Pismo z dnia:	Znak:	Nasz znak:	Data:
-----	-----	ZU-271-5/25	Niedzica, 18 marca 2025 r.

Sprawa: Wykonanie modernizacji i rozwój sieci dystrybucji

W w/w postępowaniu wniesione zostały zapytania o następujących treściach (pisownia oryginalna):
(odpowiedzi podano poniżej pytań)

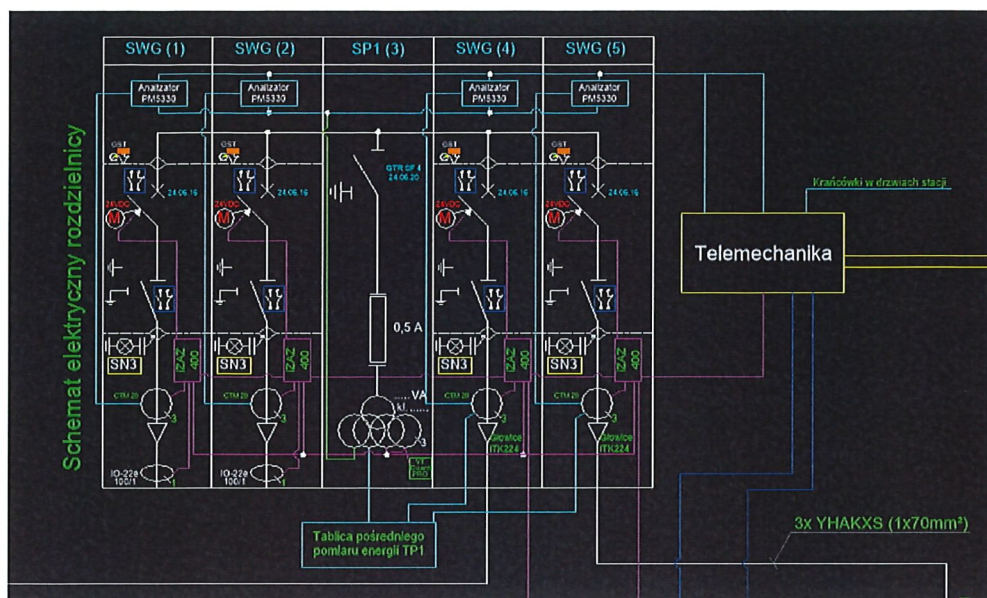
11. Pytanie dotyczące sterowania mocą czynną, bierną oraz redukcji mocy czynnej oraz w zakresie sterowania mocą bierną wg warunków TAURON WP/109434/2024/O09R06. Po wizji lokalnej wynika, iż elementem sterowanym mają być generatory prądotwórcze. Z zakresu prac w przedmiotowym zadaniu wiadomo, iż pewne elementy sterowania należy zaimplementować w rozdzielnicie RPW-15, ale nie jest możliwe w tych rozdzielnicach sterowanie powyższymi parametrami. Proszę o informację czy zakres prac polegający na wykonaniu sterowania generatorami prądotwórczymi należy uwzględnić w wycenie?

Prosimy o wyjaśnienie zapisu, wg którego ma być wykonane sterowanie.

W zakresie oferenta jest projekt i wykonanie sterowników, interfejsów, urządzeń komunikacyjnych między urządzeniami Tauron Dystrybucja, a regulatorami hydrozespołów HZ1 i HZ2 MEW Niedzica II wg kodeksów sieciowych NC RfG przywołanych w warunkach przyłączenia Tauronu.

Projekt, montaż i rozruch regulatorów hydrozespołów HZ1 i HZ2 oraz regulacja ich parametrami (mocą czynną, bierną, częstotliwością itp.) **nie są tematem tego postępowania.**

Zakres ten wykonuje firma Instytut Energetyki Gdańsk i z nimi należy uzgodnić możliwość sterowania tymi parametrami.

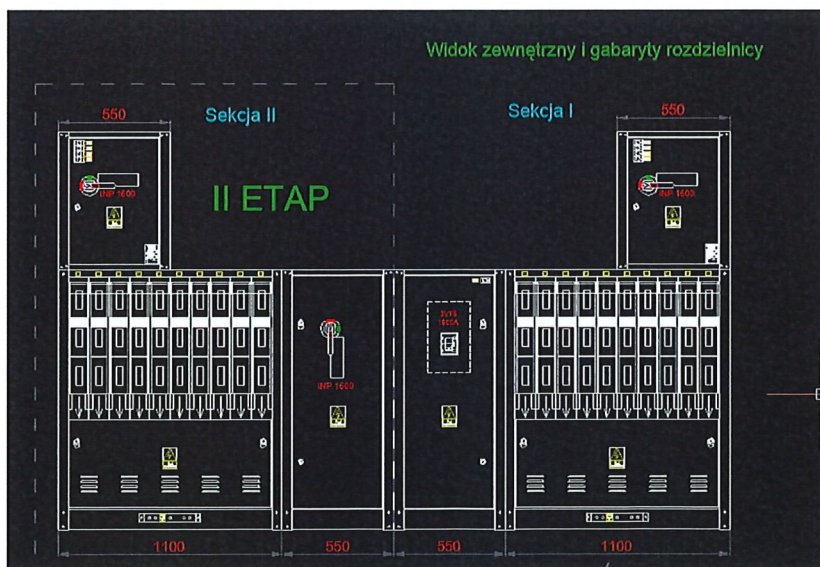
- czy pola liniowe oraz transformatorowe nie powinny być wyposażone w wyłączniki, sterowniki polowe, analizatory parametrów sieci ? – zgodnie ze standardem stacji, które dostarczamy tj. np. :

- dostawa i montaż tylko jednej sztuki transformatora? Istniejąca jednostka prawdopodobnie nie jest przystosowana pod PV, czy nie należy jej również wymienić ?

TAK, pola powinny być wyposażone w wyłączniki, sterowniki polowe, analizatory parametrów sieci zgodnie z przykładowym standardem.

NIE.

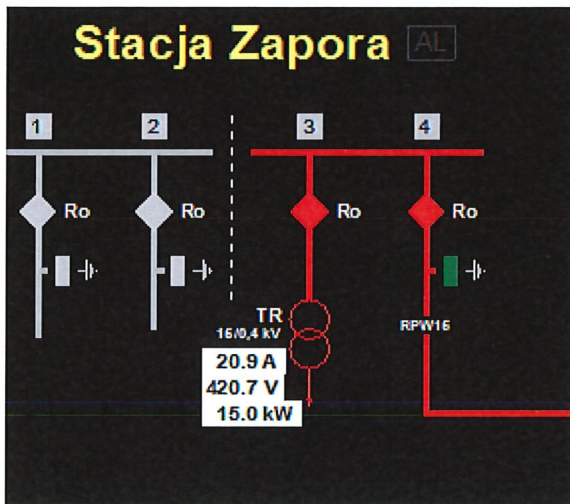
- telemechanika standardowo prod. MIKRONIKA ?

TAK.
